DODATEK č. 3

ke Smlouvě o dílo

„II/115 Černošice, rekonstrukce silnice“

Krycí list ZBV

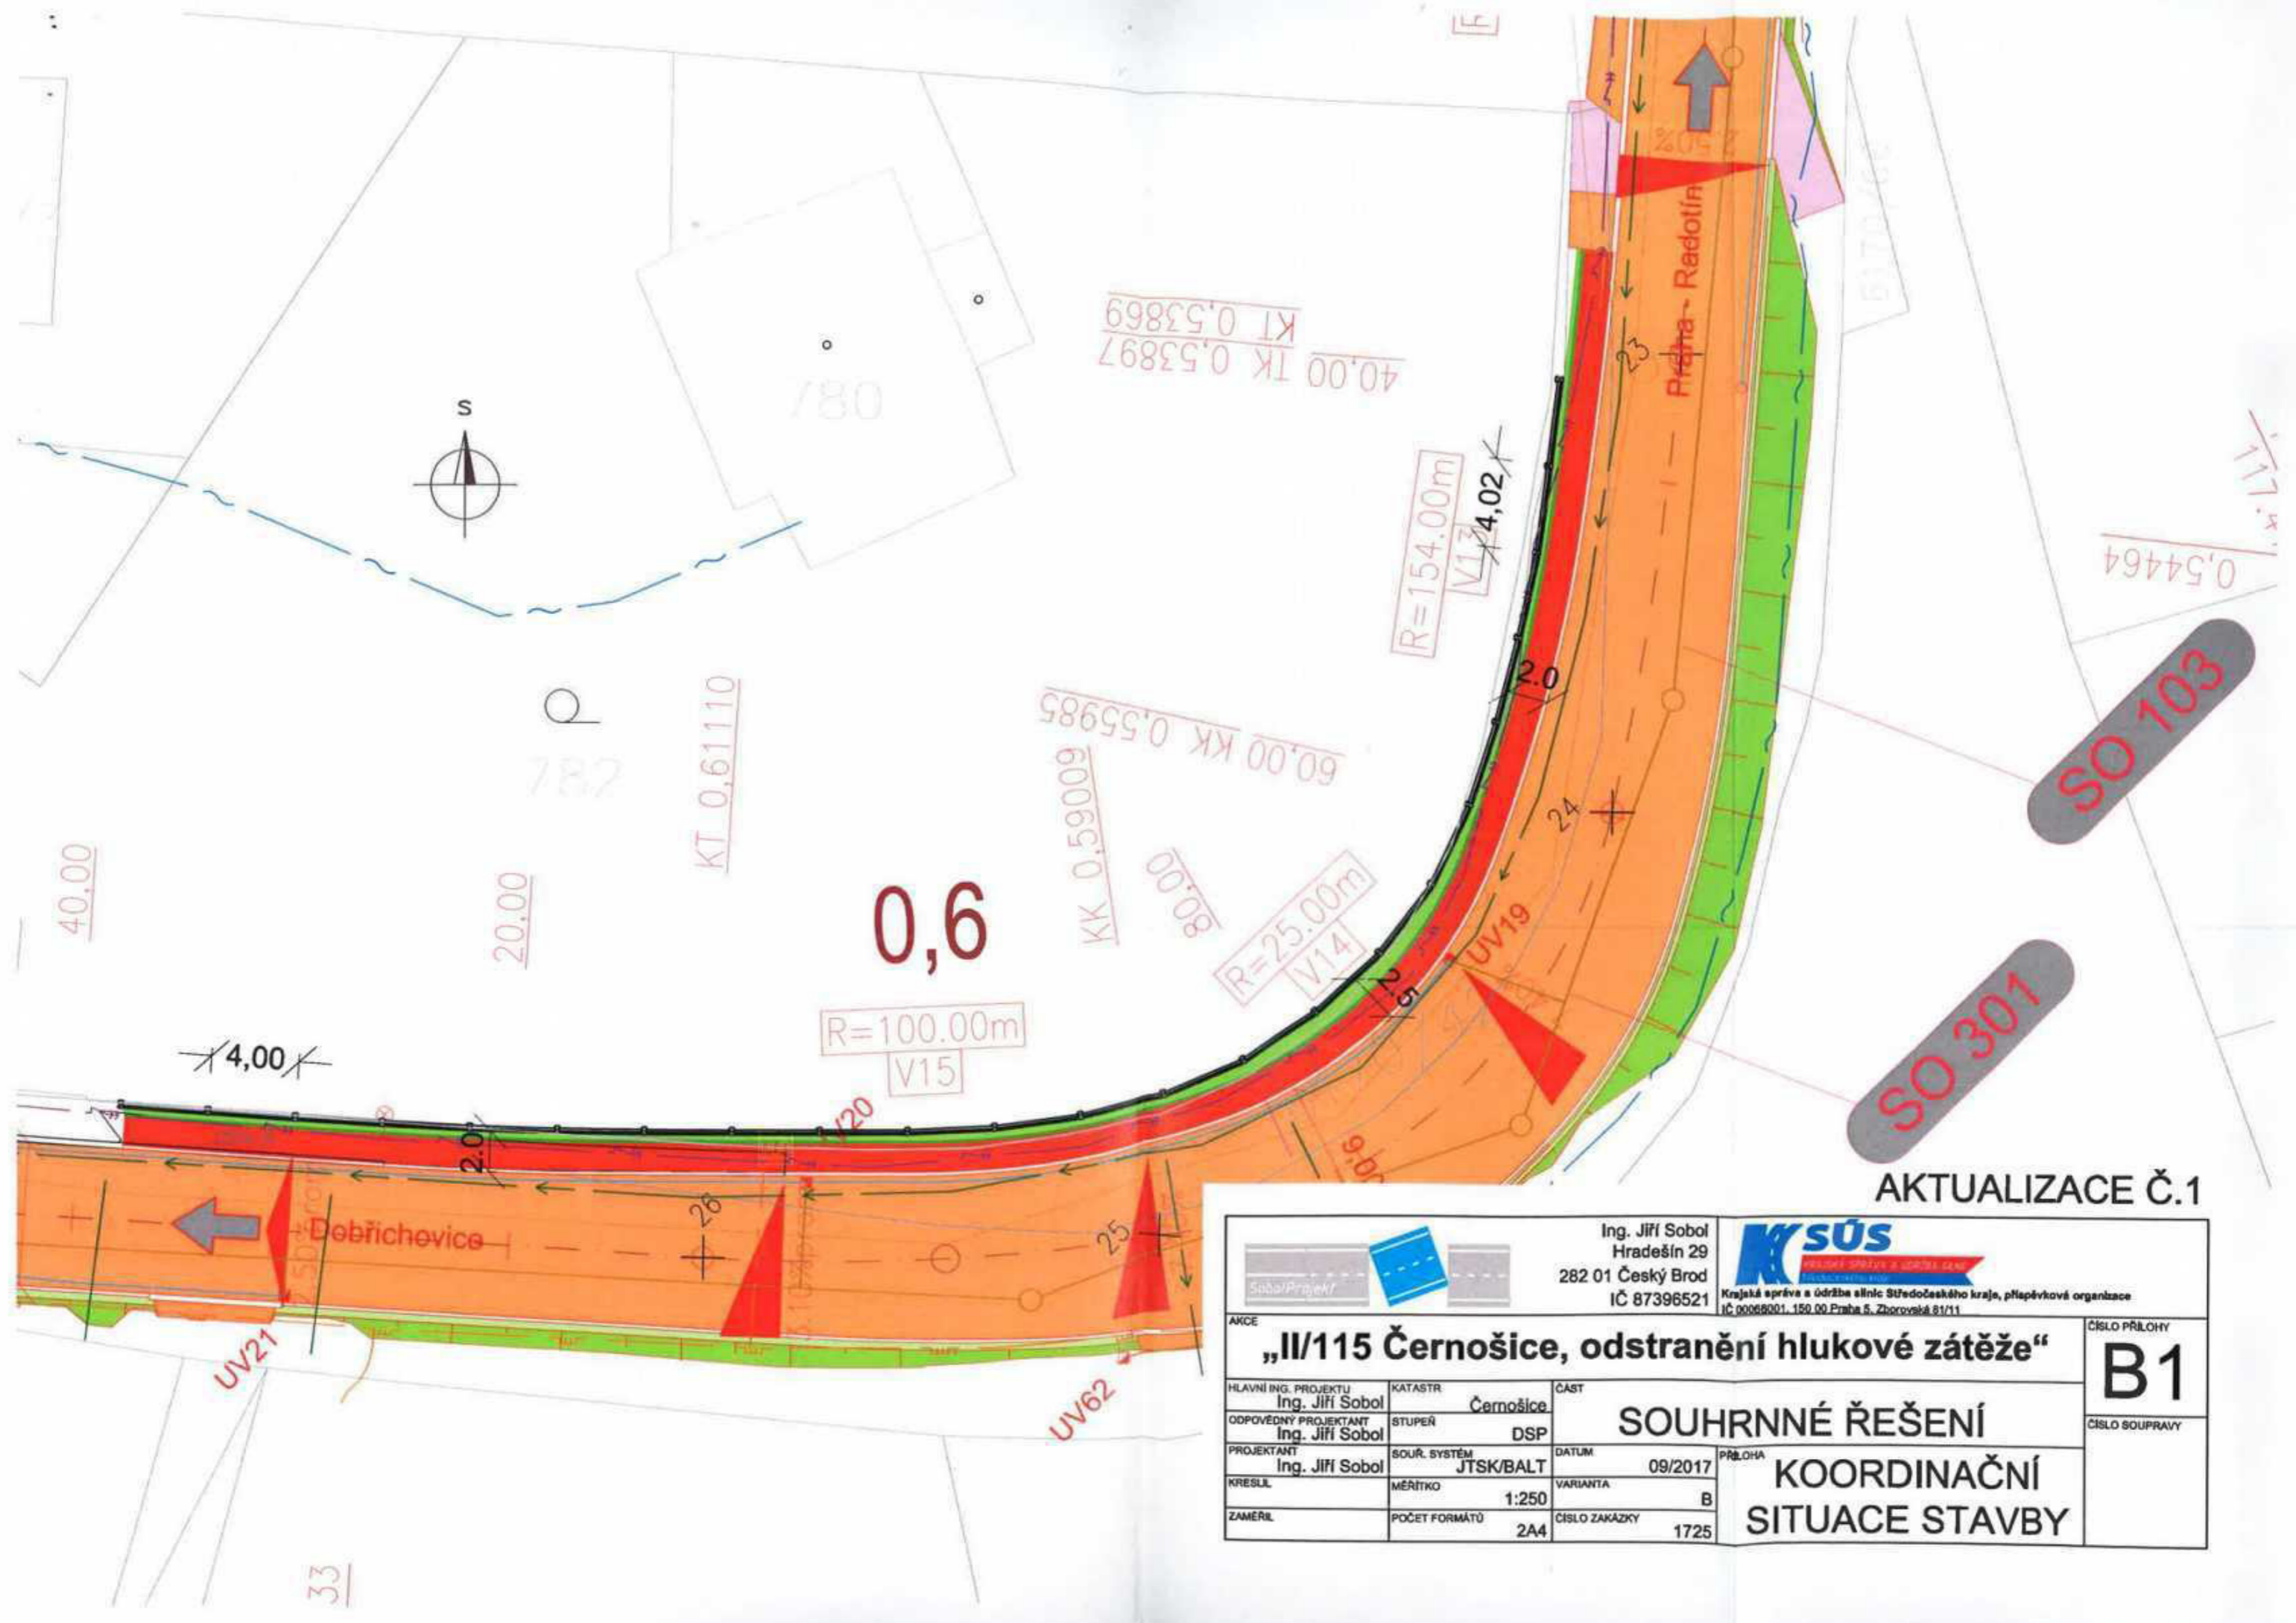
Fischerovi jsou ochotni poskytnout městu a kraji pozemky pod příslušnými komunikacemi za podmínky, že prostor pro chodce bude v šířce minimálně 2 metry, jsou připraveni akceptovat a preferují posun plotu do pozice umožňující šířku prostoru pro chodce mezi obrubníkem silnice a plotem 2,5 m

Fischerovi požadují, aby kraj zajistil výstavbu protihlukového oplocení v nové poloze dle výše uvedeného – v délce, která odpovídá prostoru, ve kterém výstavba probíhá na pozemcích Fischerových a dalších; ve zbylé délce hradí Fischerovi výstavbu plotu z vlastních prostředků

Fischerovi projednají výše uvedené parametry navrhované dohody s ostatními spolumajiteli pozemků a písemně je potvrdí StČ kraji i Městu Černošice do 7 dní

přeložka oplocení

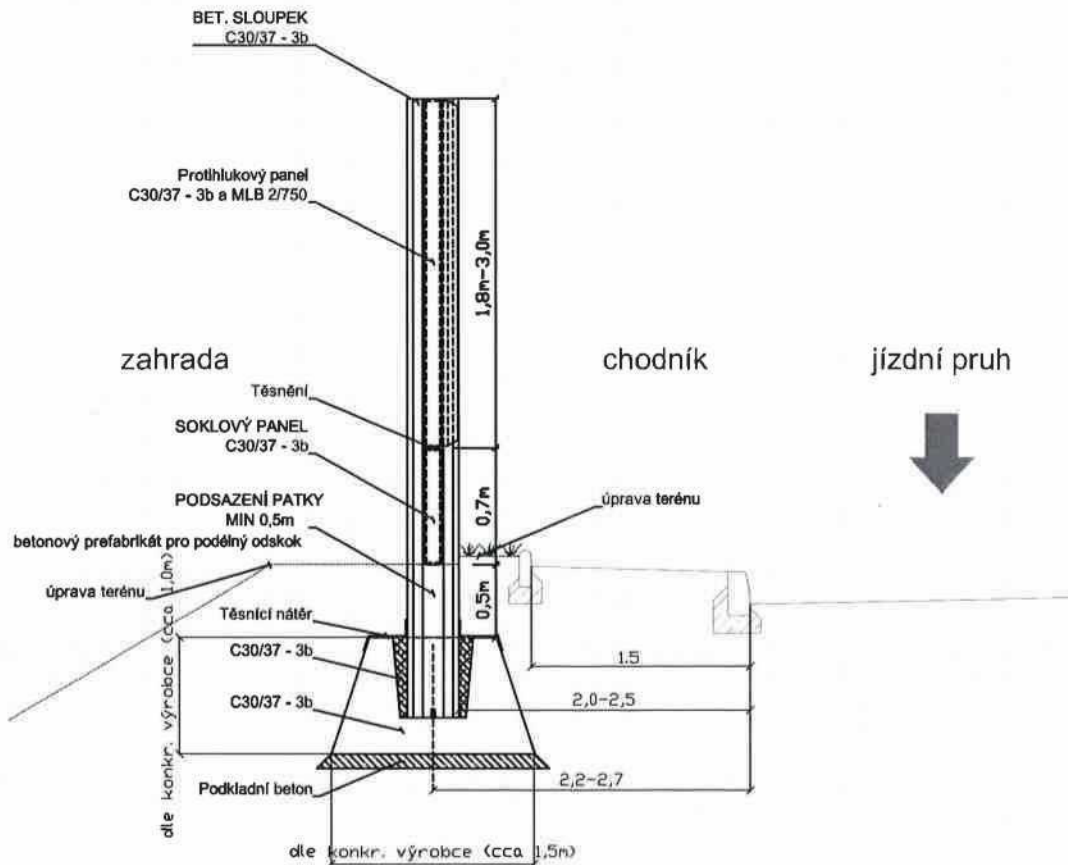
V průběhu realizace stavby vyšla najevo skutečnost, že stavba není zcela majetkoprávně vyřešená. V této souvislosti bylo nutné přistoupit na požadavky majitele pozemku Mgr. Fišera tak, aby byla smlouva o právu provést stavbu na cizím pozemku uzavřena a stavební povolení nemohlo být zpochybněno (ke změnám ve vlastnických pozemcích došlo vlivem digitalizace katastrální mapy v mezidobí od původní přípravy rekonstrukce silnice a kanalizace v letech 2010 - 2013). Aby bylo vyhověno požadavkům Mgr. Fišera a to zejména na odstranění hlukové zátěže na jeho nemovitosti a zároveň výstavby chodníku, je nutné realizovat výstavbu protihlukové stěny a demolicí stávajícího oplocení nemovitosti. Výstavbu protihlukové stěny bude z části financovat také Mgr. Fišer (křídla). Tato část není obsažena v této ZBV. Vzhledem k tomu, že tuto skutečnost bylo možné projednat a uzavřít až v průběhu realizace stavby, nemohl tento stav ani Objednatel ani Zhotovitel předpokládat. Bez provedení této změny by nebylo možné stavbu zdárně dokončit.
